**AVIS RELATIF À LA PROTECTION
CONTRE LES EVENTUELS EFFETS NOCIFS ET NUISANCES
PROVOQUÉS PAR LES RAYONNEMENTS NON IONISANTS
GÉNÉRÉS PAR DES ANTENNES ÉMETTRICES STATIONNAIRES**

Commune : CHARLEROI - Exploitant : TELENET GROUP

Référence exploitant : HT1606G

Rapport n° 2213 / 2024

Figure 2 : Vue en plan des installations d'antennes dans un rayon de 300 mètres autour de l'installation faisant l'objet de la demande d'avis

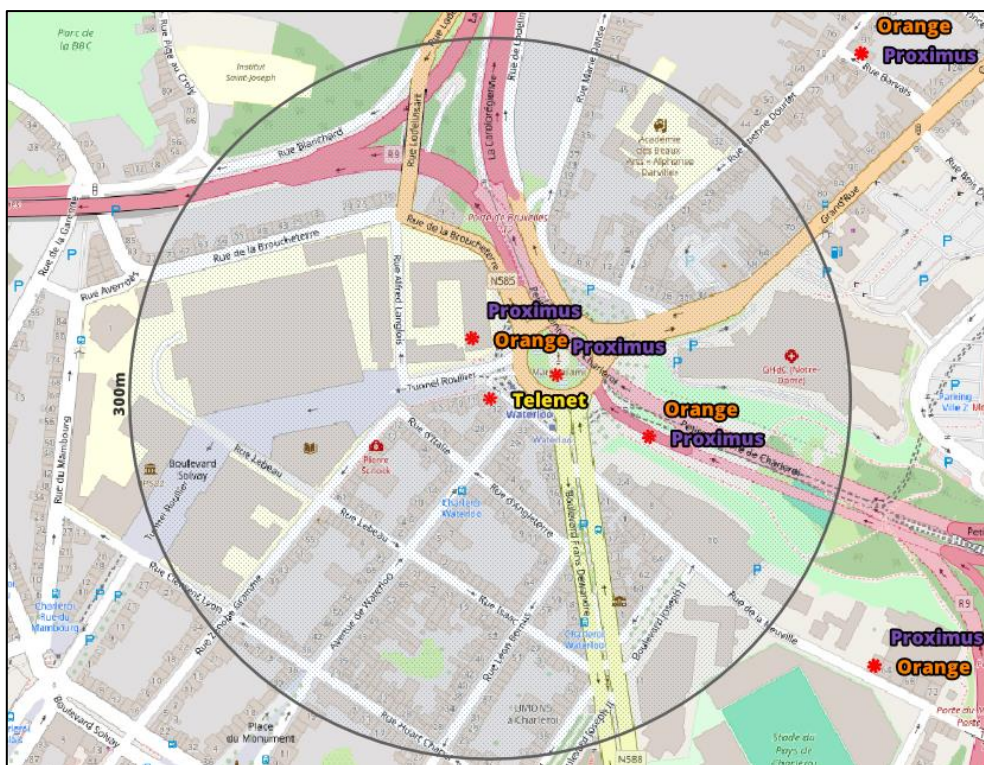
Le plan en projection verticale de la figure 2 indique la localisation des installations d'antennes émettrices stationnaires visées par le décret et situées dans un rayon de 300 mètres autour de l'installation référencée dans le paragraphe 2 et localisée au centre du cercle. Les données de localisation de ces antennes et les avis correspondant sont accessibles via le cadastre en ligne des antennes émettrices stationnaires⁶. Les installations prises en compte dans l'évaluation du respect de la limite cumulative sont les installations d'antennes émettrices déclarées en service par l'exploitant à la date du présent avis, à l'exception de l'installation référencée dans le paragraphe 2 et éventuellement d'autres installations ayant fait l'objet d'une demande d'avis à la même date et qui sont situées à l'intérieur de la zone de 300 mètres de rayon.

- c) dans tous les autres cas, il a été vérifié que la limite cumulative définie à l'article 4, §2 du décret n'est pas dépassée dans les lieux de séjour sur base du nombre d'installations localisées dans la zone d'évaluation de 300 mètres de rayon représentée dans la figure 2, de leur localisation ainsi que des données inscrites dans la figure 1 et au paragraphe 4 du présent avis et dans les avis attestant le respect de la limite par installation ou de la limite abrogée de 3 V/m relatifs aux autres installations reprises dans la figure 2.

Compte tenu des considérations ci-dessus, il apparaît que l'intensité du rayonnement électromagnétique généré, dans les lieux de séjour situés dans un rayon de 300 mètres autour de l'installation référencée dans le paragraphe 2, par l'ensemble des antennes émettrices stationnaires de l'ensemble des exploitants du même site d'antennes émettrices stationnaires respecte la limite fixée à l'article 4, § 2 du décret.
